Niederschrift über die Gewässer-und Verbandsschau der Vippach von Markvippach bis Schloßvippach am 27.04.2023

Gemäß Beschluss des Vorstandes 1-04/2023 vom 30.03.2023 wird die Verbandsschau der Vippach von Markvippach bis Schloßvippach des GUV Gera/Gramme am 27.04.2023 durchgeführt.

Foto 1: Steg im Abflussprofil

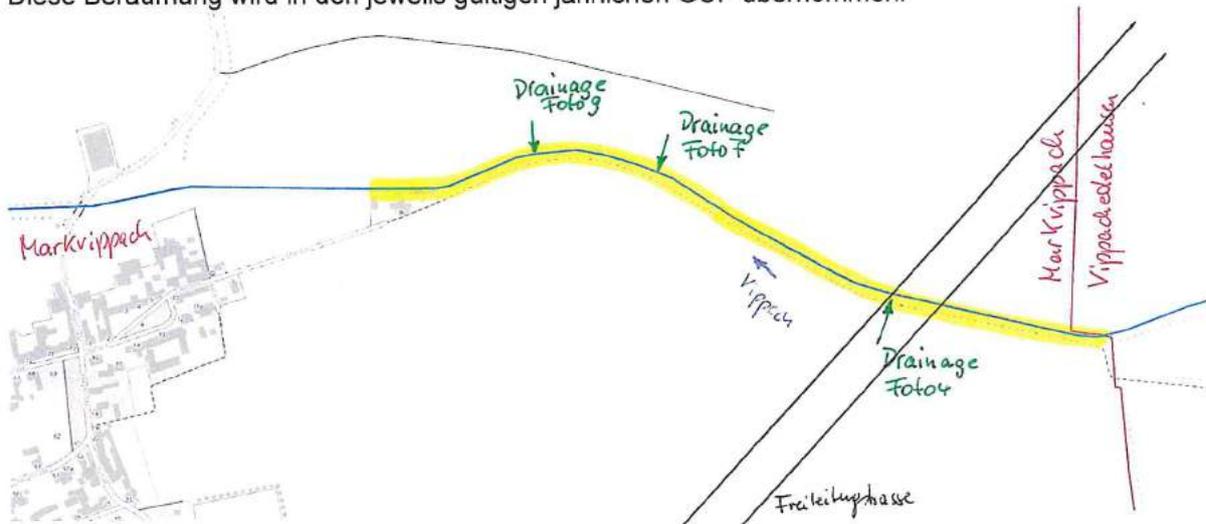
Unmittelbar nach der Kreisgrenze zwischen Weimarer Land und Sömmerda in der Gemarkung Markvippach befindet sich ein Holzsteg im Abflussprofil. Durch die UWB ist in Zusammenarbeit mit der Gemeinde Markvippach der weitere Umgang mit diesem Steg zu klären.

Foto 12: altes Fundament als Strukturelement

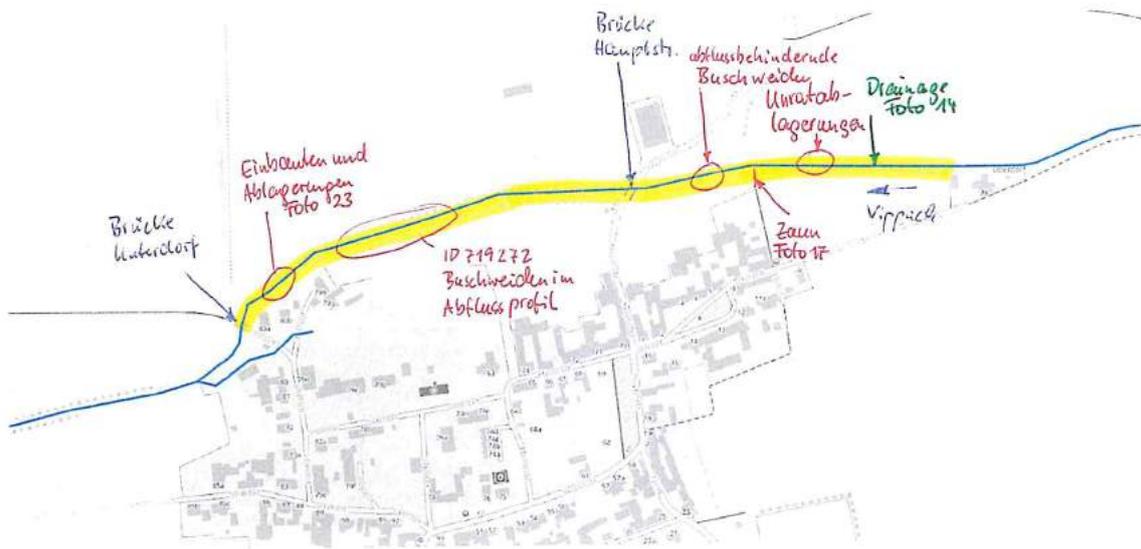
Am Ende des Grundstücks Oberdorf 9a befindet sich im Abflussprofil ein ehemaliges Betonfundament, dieses kann als Strukturelement im Gewässer verbleiben.

Foto 25 und 26: für den Wasserabfluss ausreichendes Abflussprofil unterhalb der Brücke Unterdorf mit Zauneinbauten

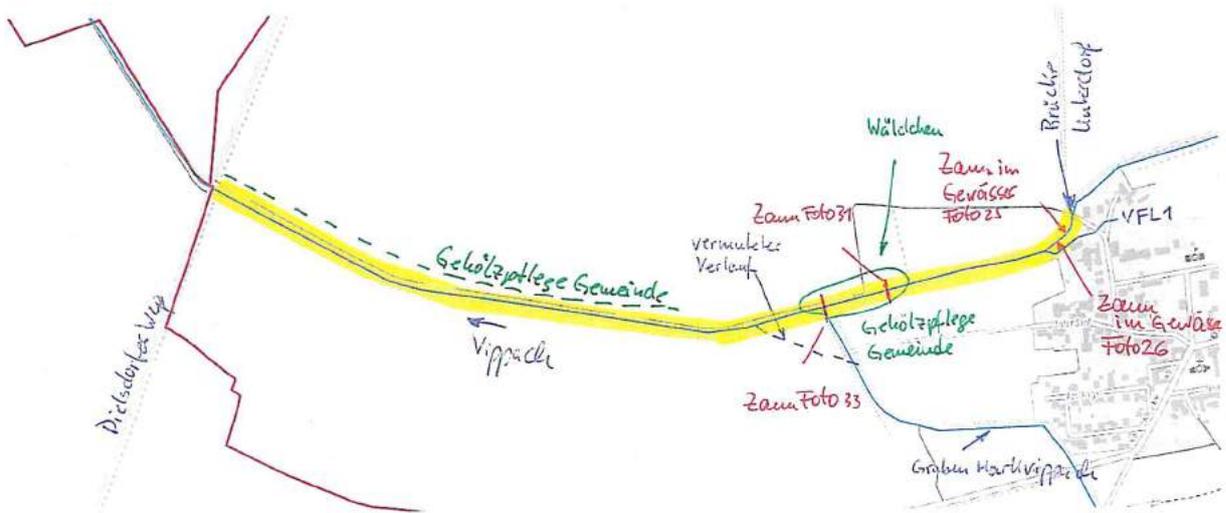
Unterhalb der Brücke Unterdorf ist das Abflussprofil ausreichend. Die UWB muss den Eigentümer der Zauneinbauten auffordern, diese zurückzubauen.

Foto 28: Auslauf des verrohrten Vorfluters 1 Markvippach

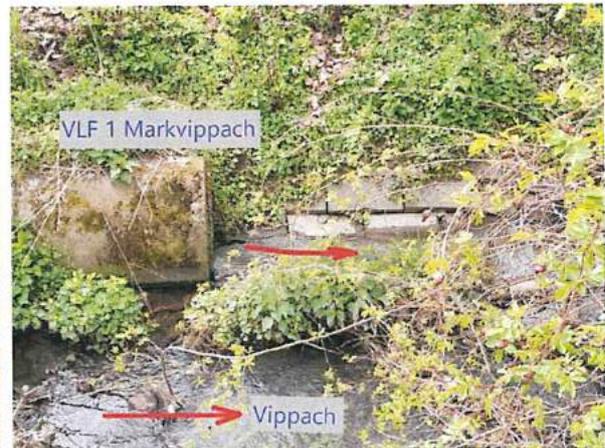
Durch das Ordnungsamt der VG Gramme-Vippach und die UWB muss die Zugänglichkeit zum Vorfluter 1 (Flurstücke 805 und 806, Gemarkung Markvippach, Flur 1) überprüft werden, da es sich beim Flurstück 806 teilweise um ein Gewässer II. Ordnung und beim Flurstück 805 um ein Wegegrundstück im Gewässerrandstreifen handelt. Die Grundstücke befinden sich im Eigentum der Gemeinde Markvippach. Sie sind beide eingezäunt und werden gärtnerisch und als Lagerfläche genutzt.

Auf den letzten ca. 40 m ist der Vorfluter 1 verrohrt und mündet entsprechend Foto 28 in die Vippach.

Foto 45: Abflussprofil unterhalb der Brücke Dielsdorfer Weg

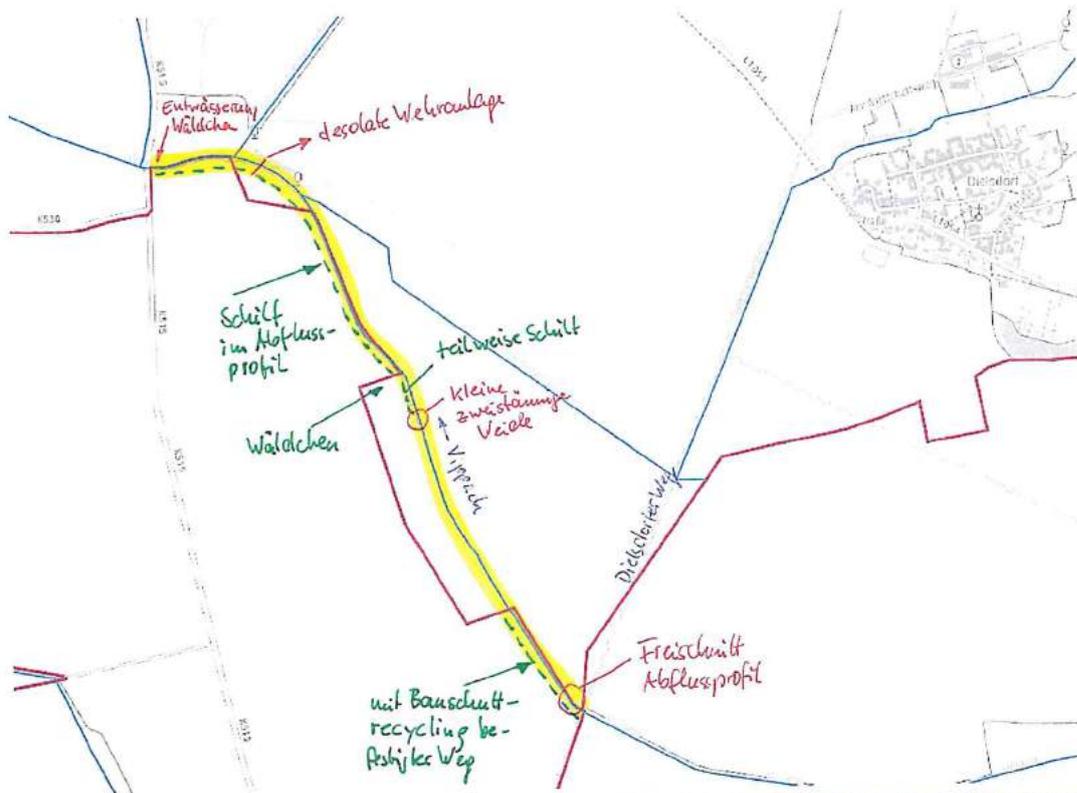
Direkt unterhalb der Brücke Dielsdorfer Weg muss das Abflussprofil durch den GUV freigeschnitten werden. Dies wird als Maßnahme in den Basisplan von PROGEMIS eingetragen und voraussichtlich in den GUP 2025 aufgenommen.

Foto 55: kleiner Steg als Abflusshindernis

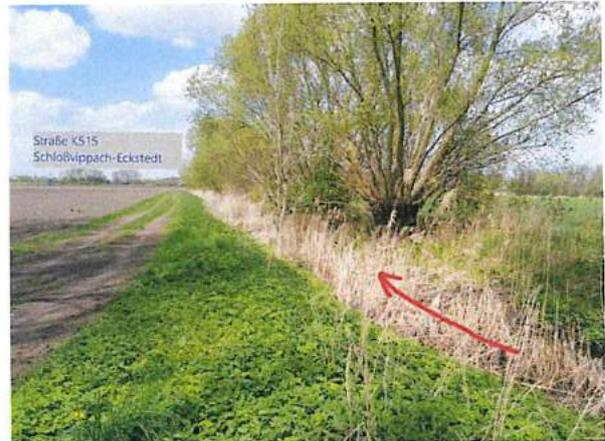
An dem kleinen Steg im Bereich des linksseitigen Wäldchens hat sich schon Schwemmgut gefangen. Dies wird im Rahmen der zweimaligen Beräumung von Ablagerungen und Abfall aus dem Abflussprofil pro Jahr durch den GUV beseitigt. Durch die UWB ist der Eigentümer zu ermitteln und zur Beseitigung des Stegs aufzufordern.
